**CCR-VIA -- COMITATO DI COORDINAMENTO REGIONALE PER LA  
VALUTAZIONE D'IMPATTO AMBIENTALE**

**Giudizio n° 2879 del 06/03/2018**

**Oggetto** Ampliamento cava in località "Il Campo" - Esame e seguito di giudizio  
2869/2018

**Verifica di Assoggettabilità a V.I.A. – V.A.**

Figura 3: Tav. 5 della variante al PST approvata nel 2012.

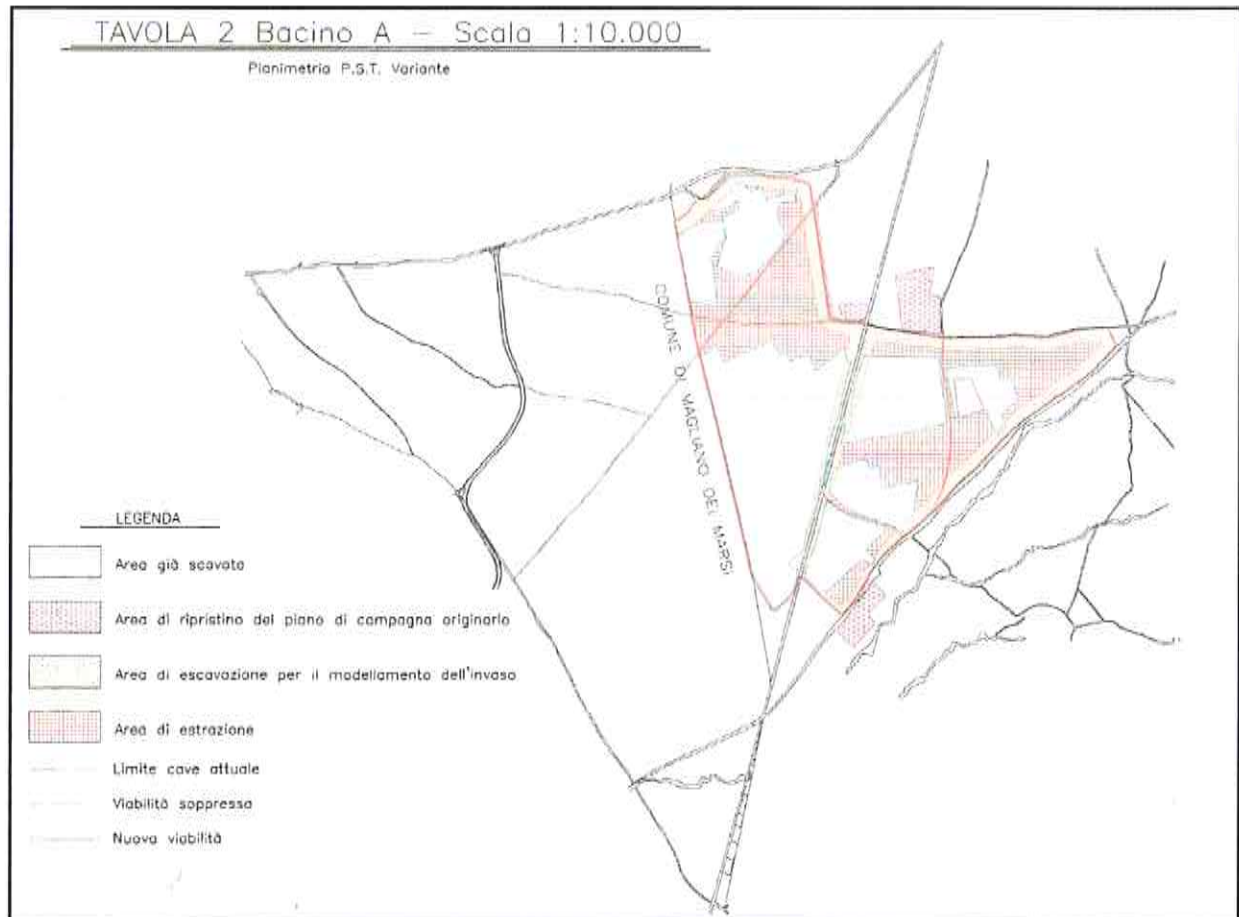
- **PST Alba Fucens:** l'area oggetto di intervento rientra nella perimetrazione del bacino di risanamento ambientale della zona cave, prevista nel Progetto Speciale Territoriale (PST) per il recupero cave area Alba Fucens approvato dal Consiglio Regionale dell'Abruzzo con Deliberazione n. 70/14 del 7 ottobre 1997. Con successiva Delibera di Consiglio Regionale n 66/5 del 28.05.2002 è stata approvata una variante al suddetto PST come "Programma poliennale per estrazione e recupero ambientale nell'area cave di Alba Fucens". Di seguito la tavola di piano relativa alla zona di interesse (Fig. 3). Lo SPA tuttavia non riporta elementi utili per valutare la conformità del progetto a tale PST e successiva variante.

Nella nota integrativa si riferisce che i fondi interessati ricadono all'interno dell'area indicata nella Tav. 7 del PST approvato nel 2002 “Planimetria aree recuperate scala 1:2.000” ed hanno la previsione di sistemazione finale pienamente compatibile con quanto previsto dal piano. Si ribadisce la coerenza del progetto anche in merito all'eliminazione od abbassamento di quota delle strade esistenti all'interno del perimetro estrattivo.

Figura 7: Planimetria catastale del progetto di ampliamento in oggetto. In azzurro le aree di ampliamento in disponibilità ed in rosso quelle di cui la ditta chiederà la disponibilità.

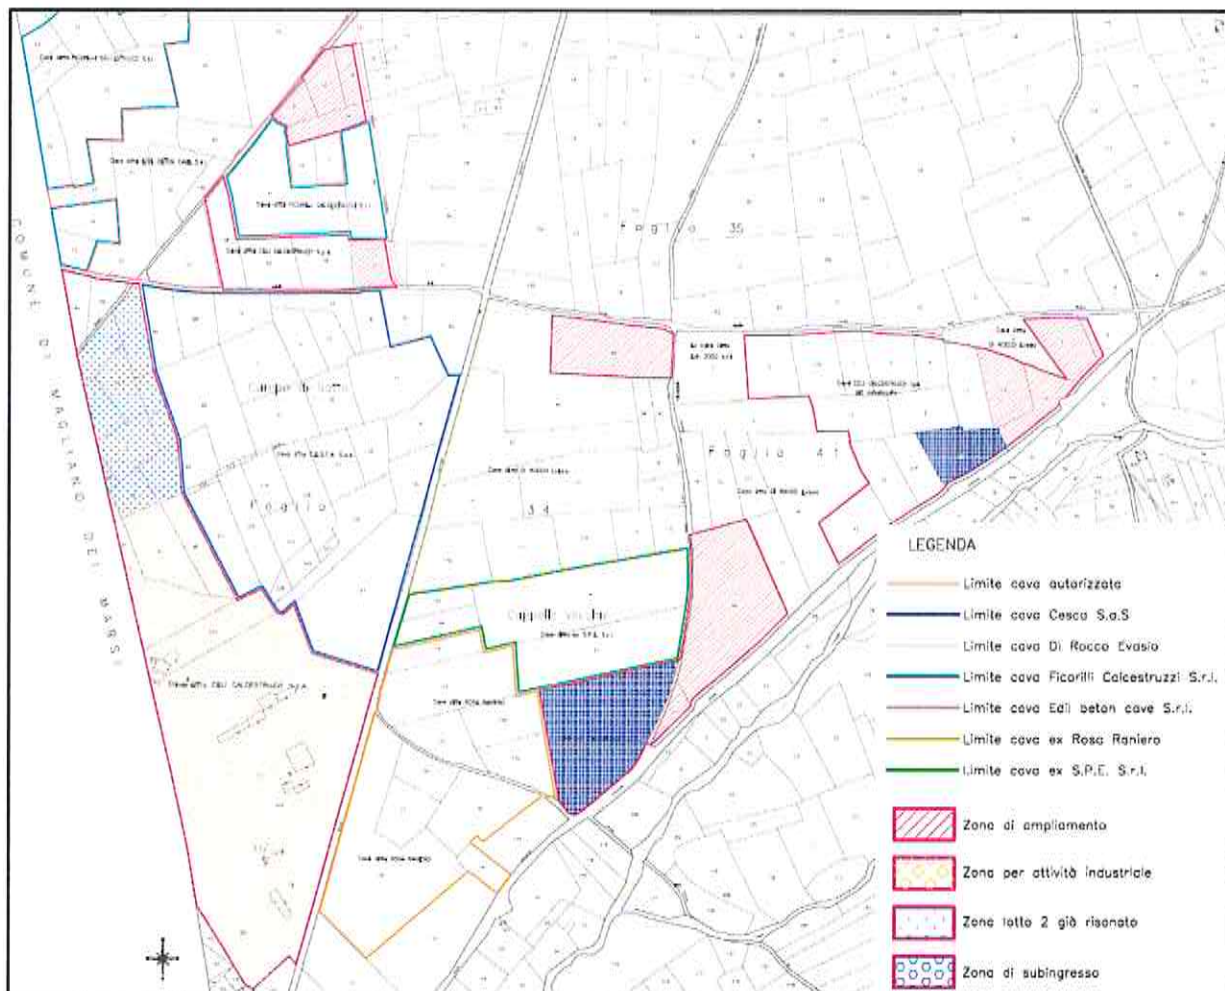
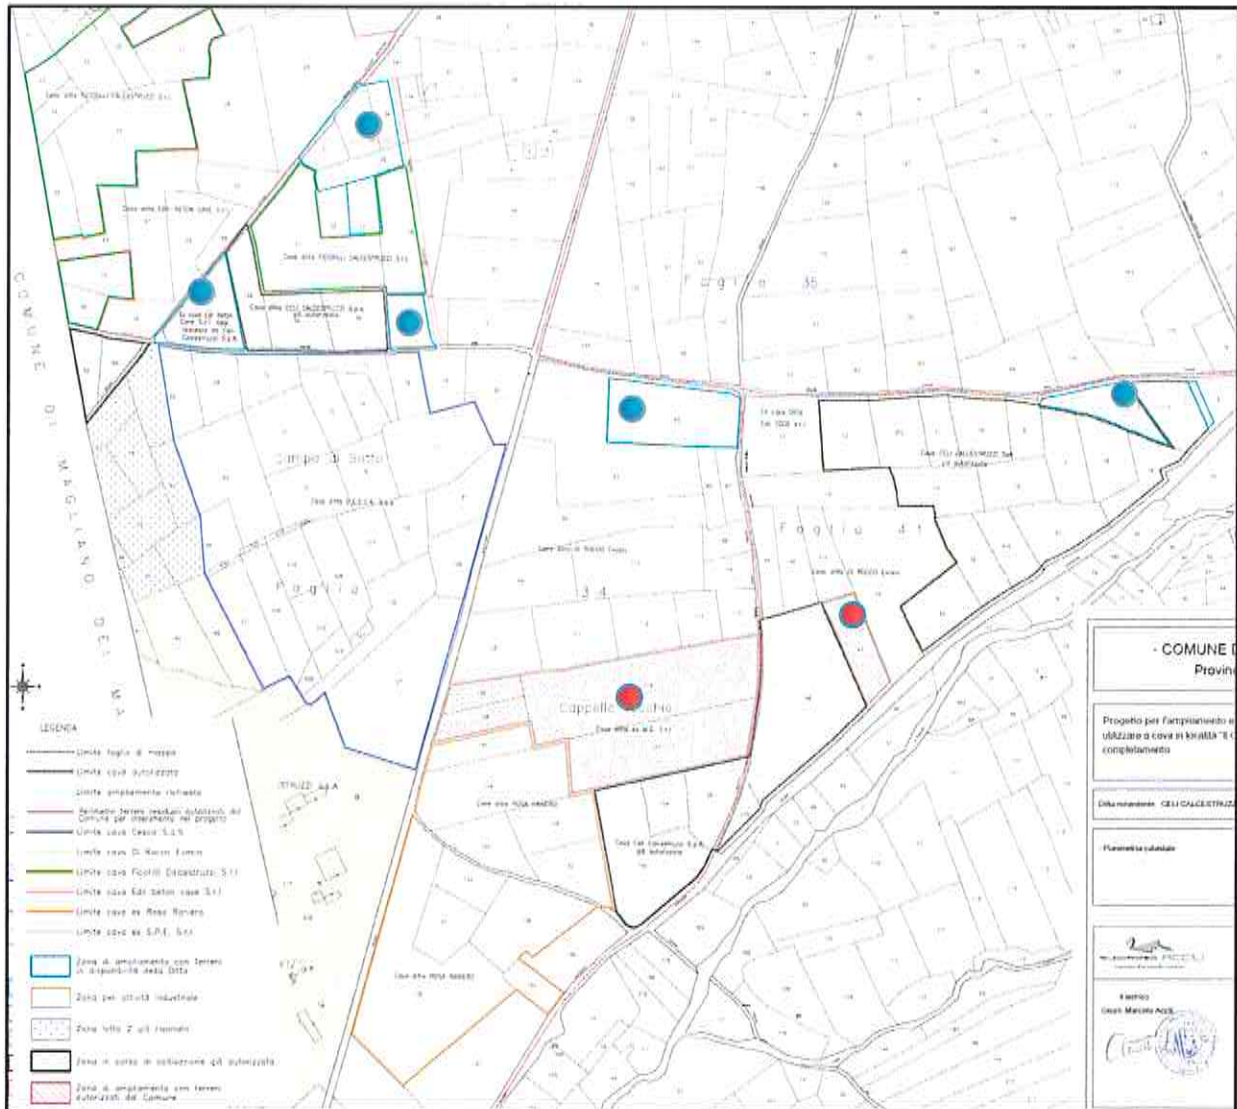
Di seguito nella *Figura 5* una localizzazione (effettuata dall’ufficio) su ortofoto, mentre nelle *Figure 6 e 7* si riporta il confronto tra i lotti di ampliamento proposti nel 2014 e quelli proposti nel progetto in esame.
